東海第二発電所 審査資料	
資料番号	PS-C-1 改 19
提出年月日	平成 29 年 6 月 23 日

東海第二発電所

重大事故等対策の有効性評価

日本原子力発電株式会社

第 2.4.1-1 図 崩壊熱除去機能喪失（取水機能が喪失した場合）時の重大事故等対策の概略系統図（2/3）
 （常設低圧代替注水系ポンプを用いた低圧代替注水系（常設）による原子炉注水段階）

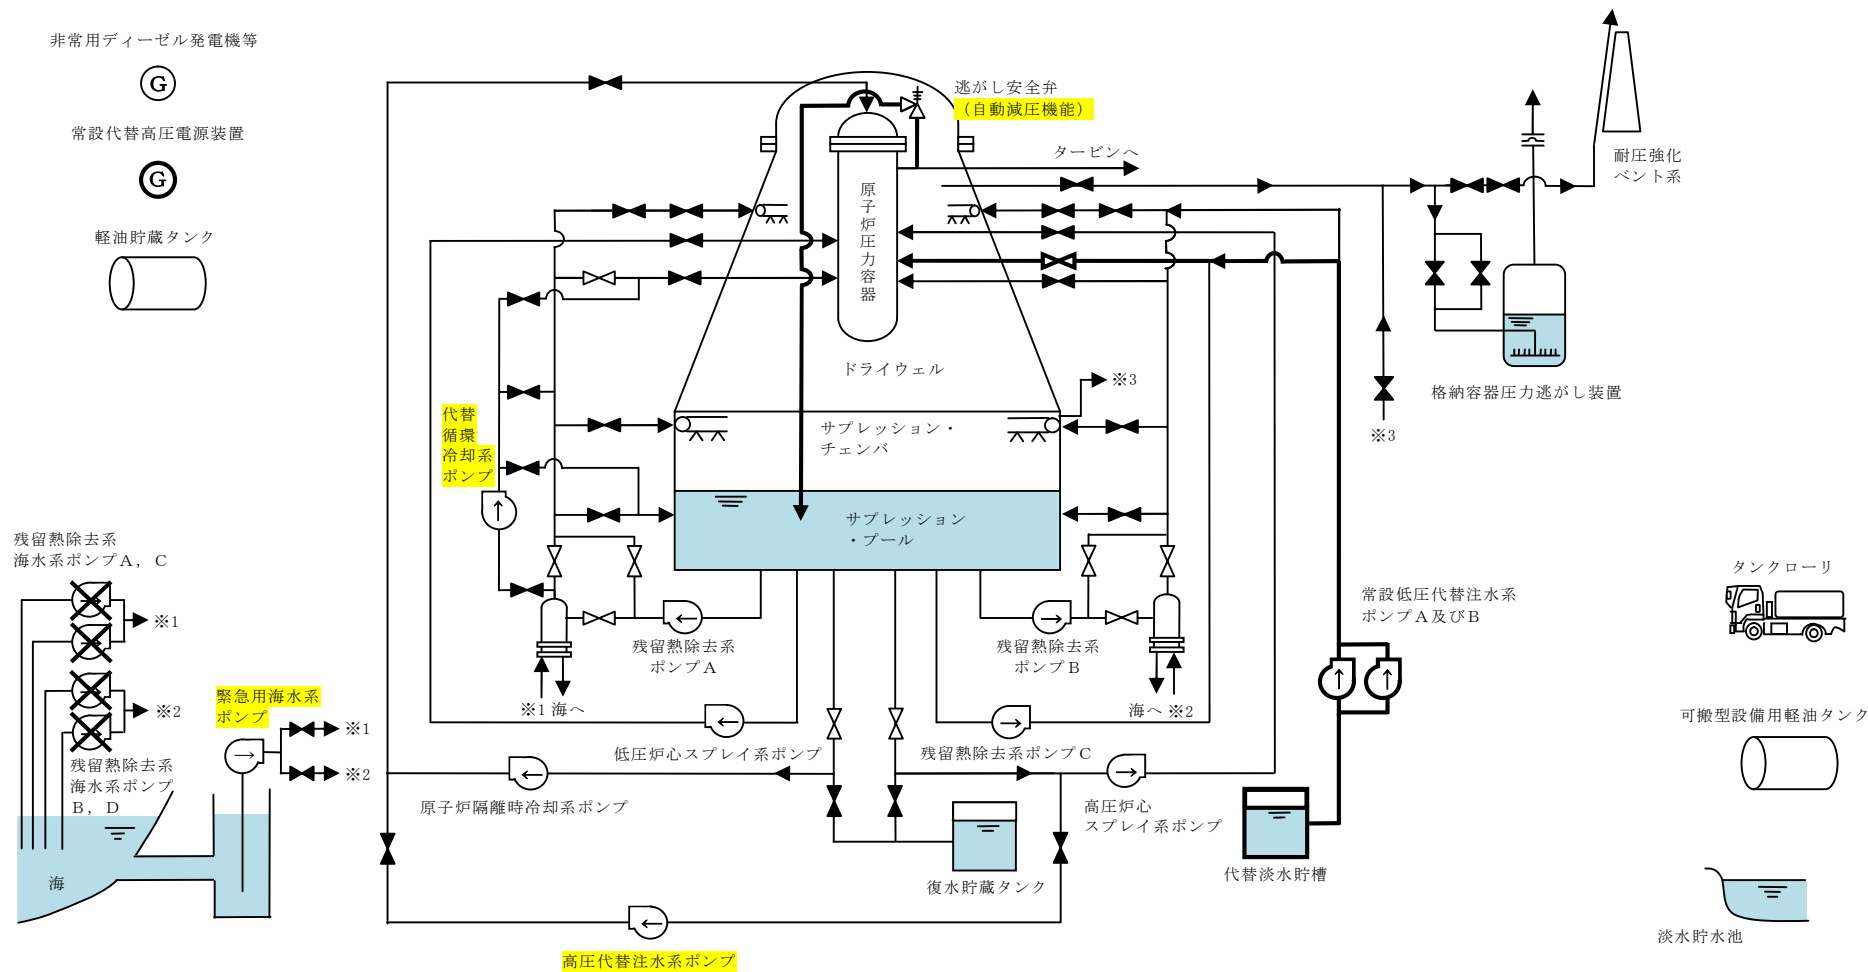
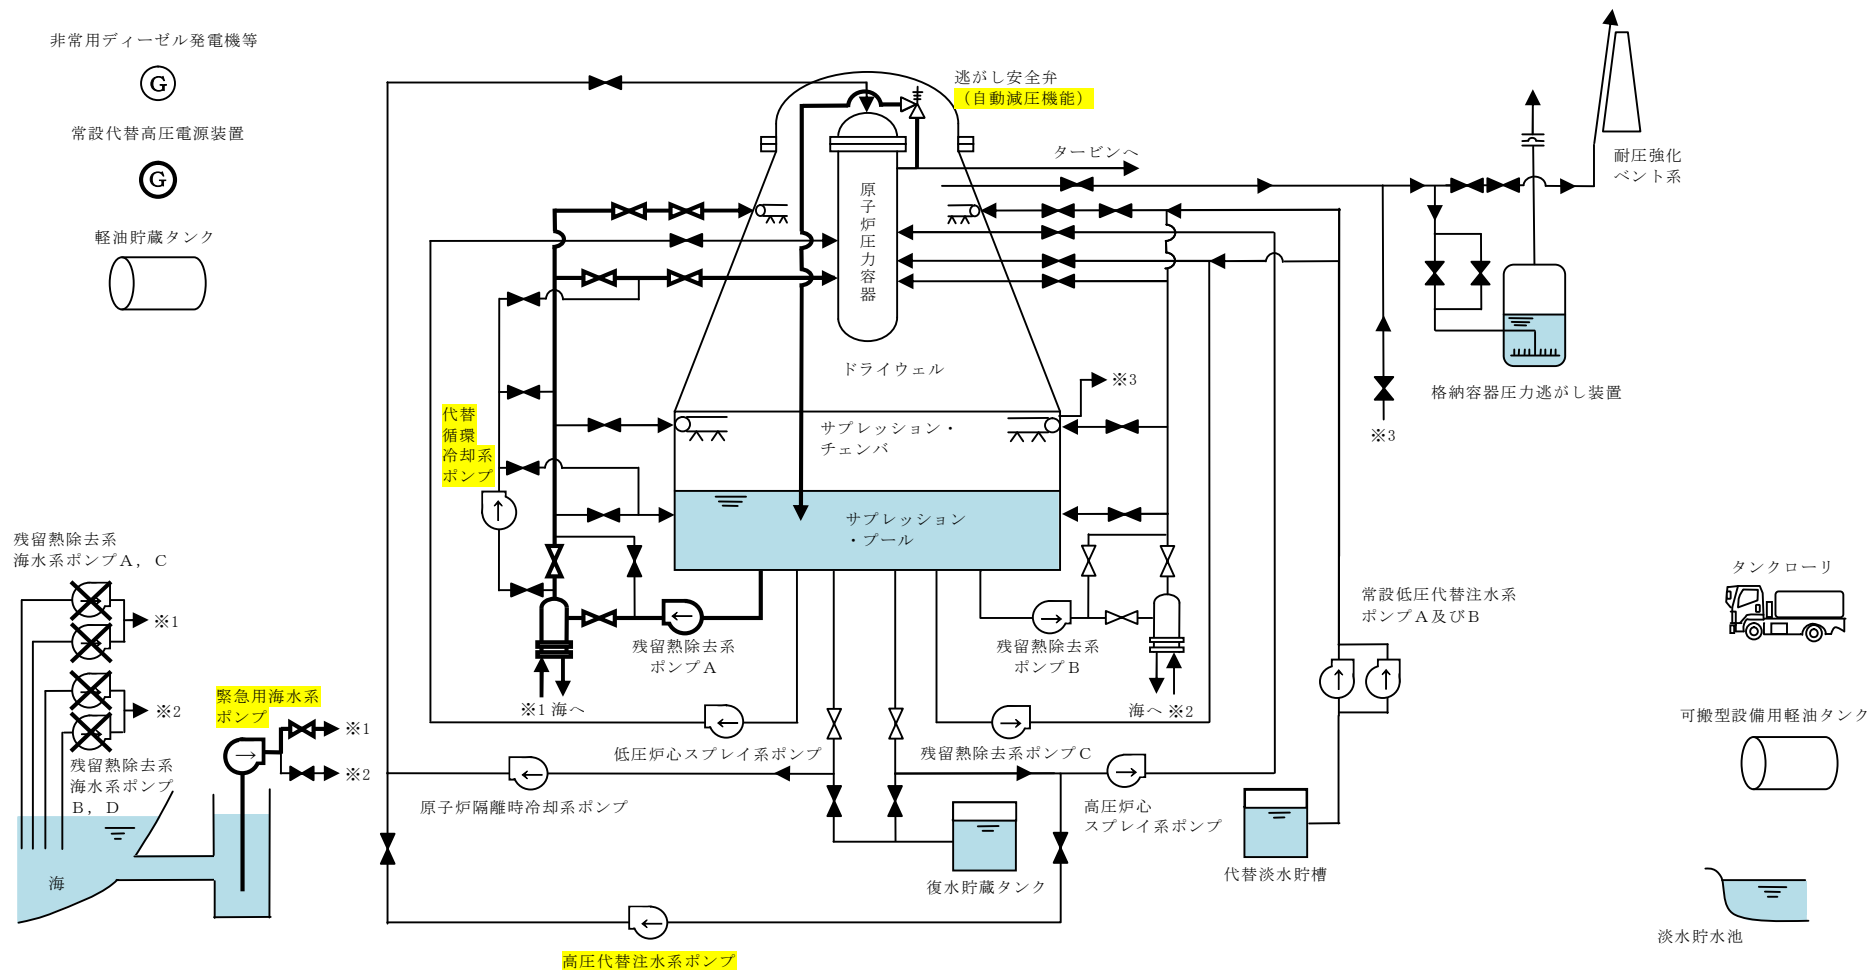
コメント No. 182-15 に対する回答

第 2.4.1-10 図 燃料被覆管最高温度発生位置における熱伝達係数の推移

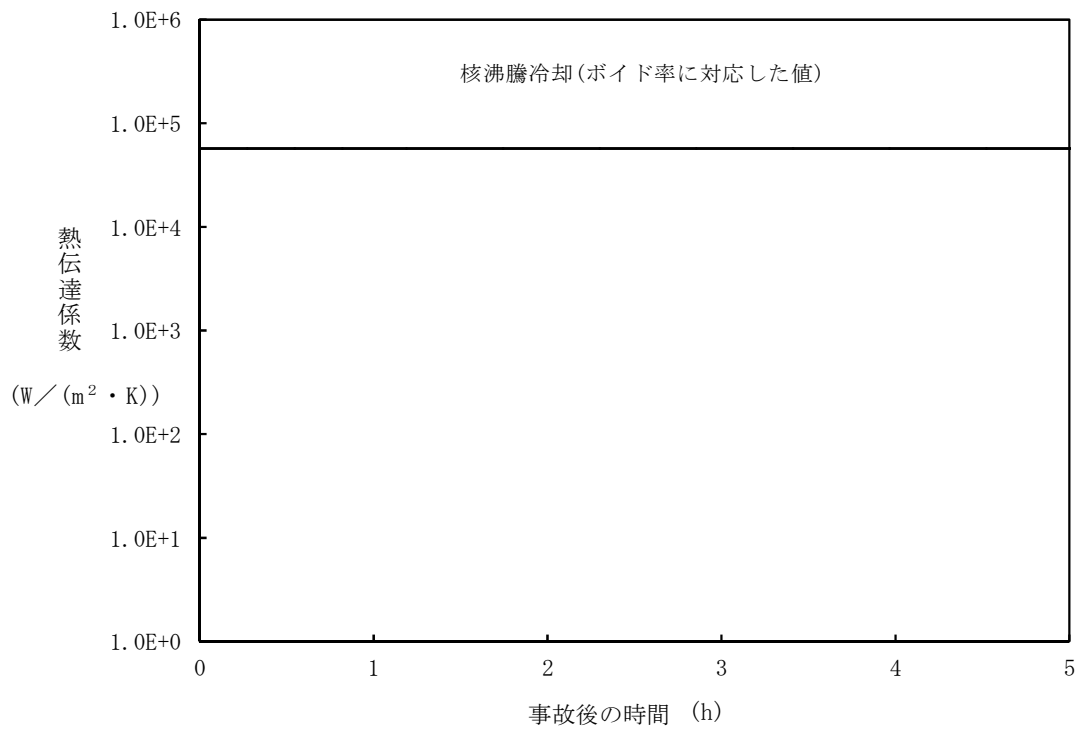
コメント No. 147-02 に対する回答

第 2.4.1-11 図 燃料被覆管最高温度発生位置におけるボイド率の推移

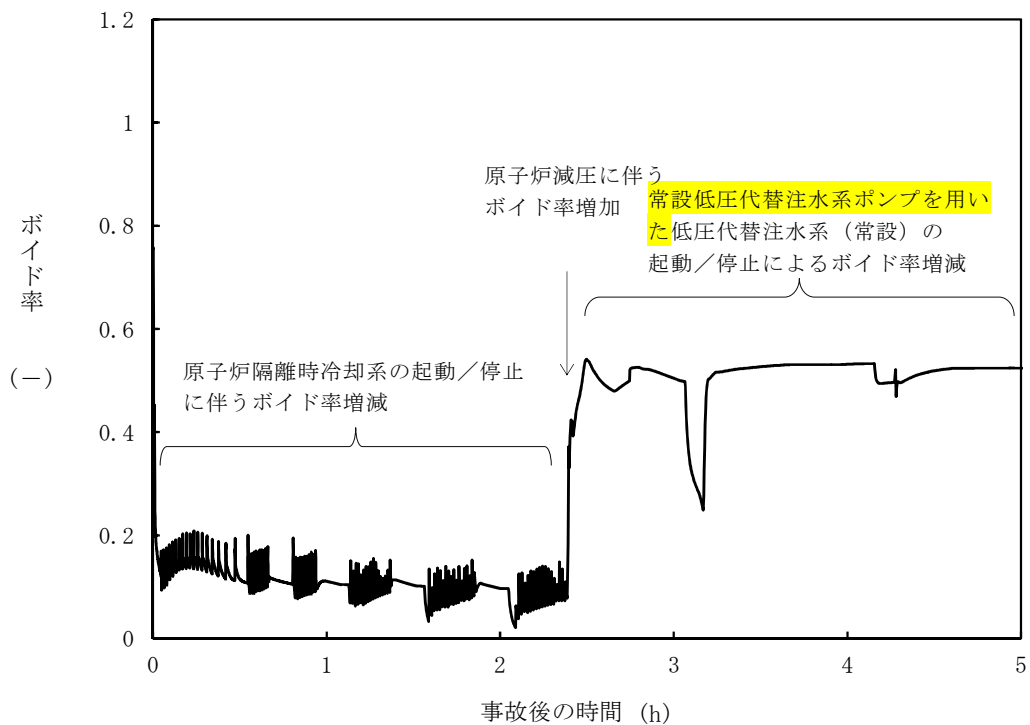
コメント No. 147-02.05 に対する回答

第 2. 4. 1-12 図 高出力燃料集合体におけるボイド率の推移

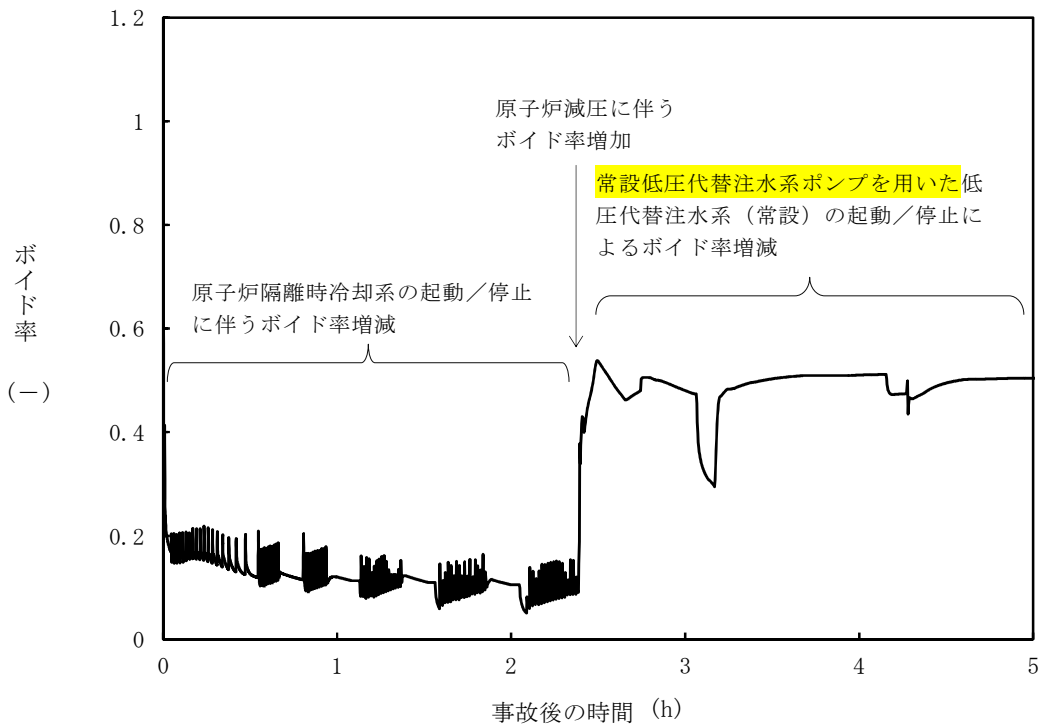
コメント No. 147-02, 05 に対する回答

第 2. 4. 1-13 図 炉心下部プレナムにおけるボイド率の推移

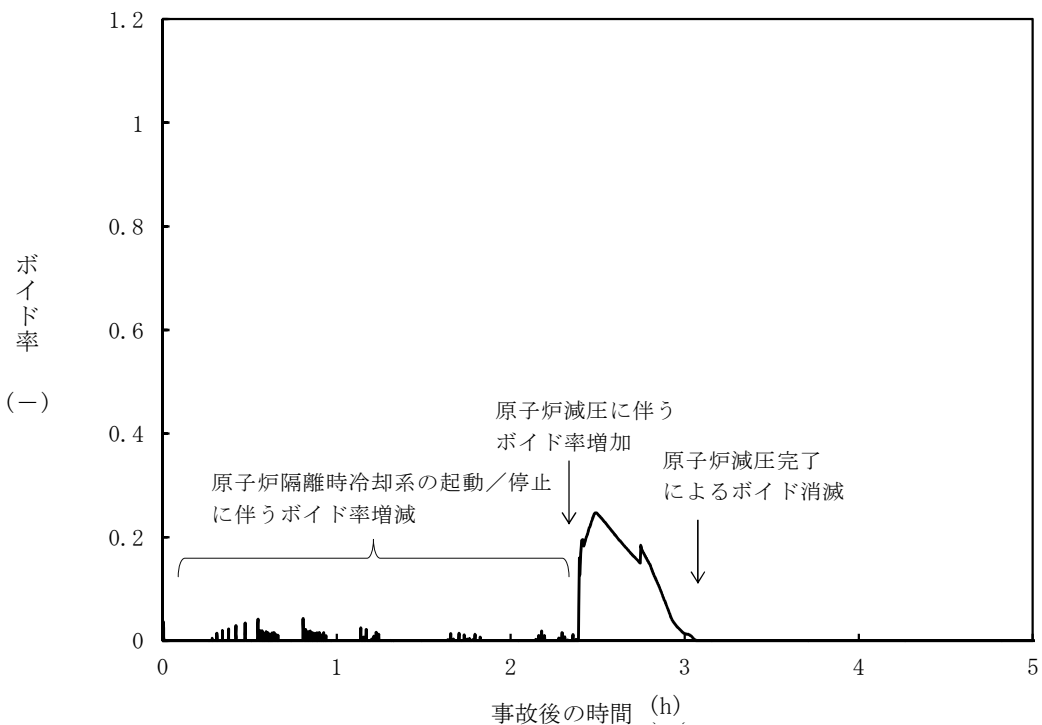
コメント No. 147-02, 05 に対する回答

第1図 S L Cによる原子炉出力の抑制効果

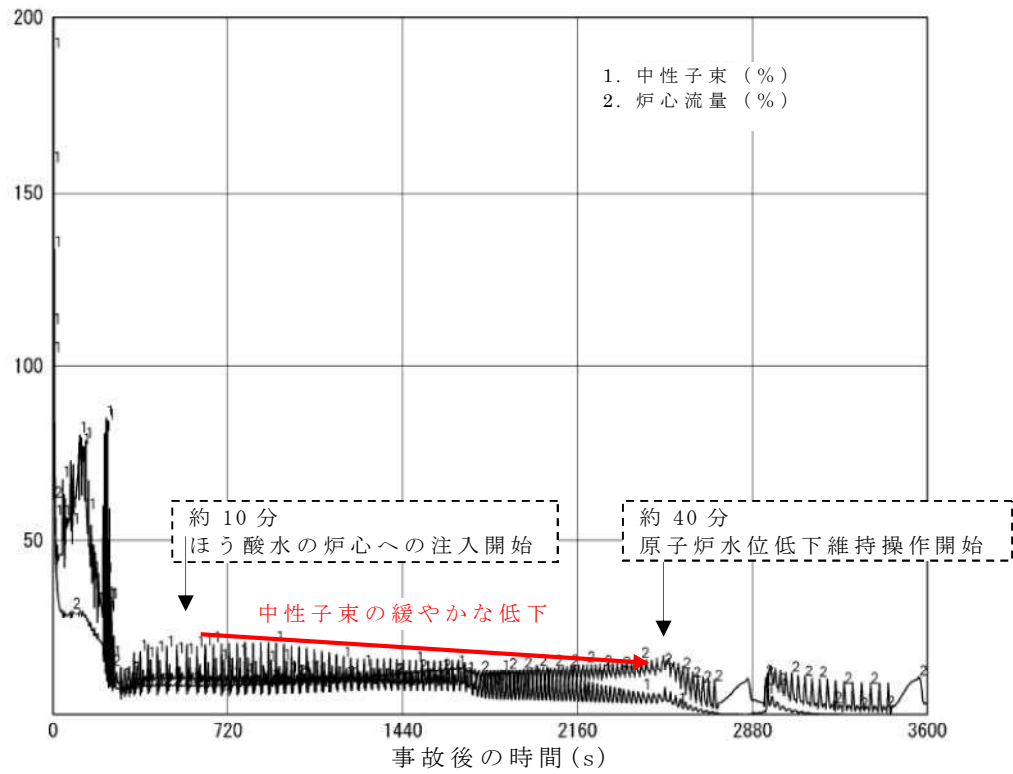
S L C による反応度抑制効果は第 1 図に示すとおり、30 分程度の時間遅れを伴う非常に緩やかなものであり、事象初期の急激な出力変動に対応できるものではない。このことを踏まえると、仮に自動起動とした場合でも、事象初期の急激な出力変動に対応できるものではなく、手動起動と自動起動でその効果に大きな違いは無いと考えられる。

以上により、S L C については、手動起動とすることで仮に自動化した場合に比べて時間遅れが生じるとしても、その効果に大きな違いは表れず、手動起動であっても自動起動とした場合とほぼ同等の効果が得られるものと考えられる。

第2図 S L Cによるサプレッション・プール水温度の抑制効果

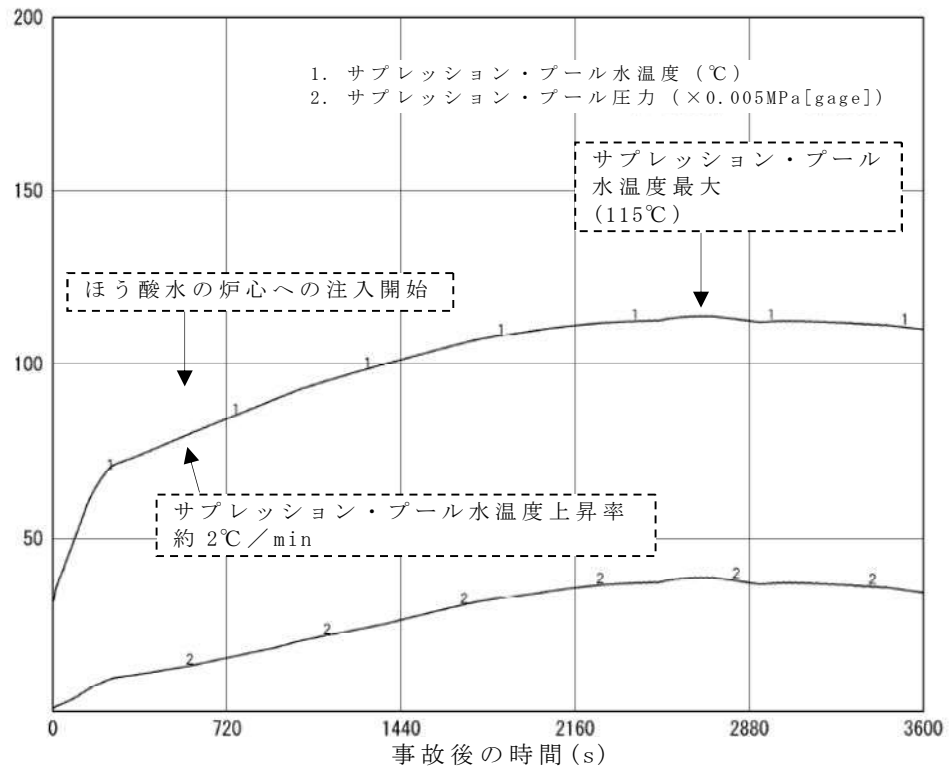
また、S L C を自動起動とすることで、原子炉出力の低下が早まり、サプレッション・プールへの蒸気の流入量が低減し、サプレッション・プール水温度の上昇が抑制されることが考えられるが、第 2 図に示すとおり有効性評価におけるサプレッション・プール水温度の最大値は 115℃であり、ほう酸水の炉心部への注入が開始される事象発生 570 秒後の水温上昇率は 2℃/min 程度であることから、仮に S L C 起動操作が 10 分程度遅れた場合でも評価項目である限界温度（200℃）に対して十分な余裕があり、手動起動による多少の操作の時間遅れは問題とならないと考える。

SLCの起動操作は、関連する設備やパラメータの状態を認識しつつ確実に実施することが最適であると考えられ、また、手動起動の場合でも自動起動と同等の効果が得られると考えられることから、現状は手動起動としている。
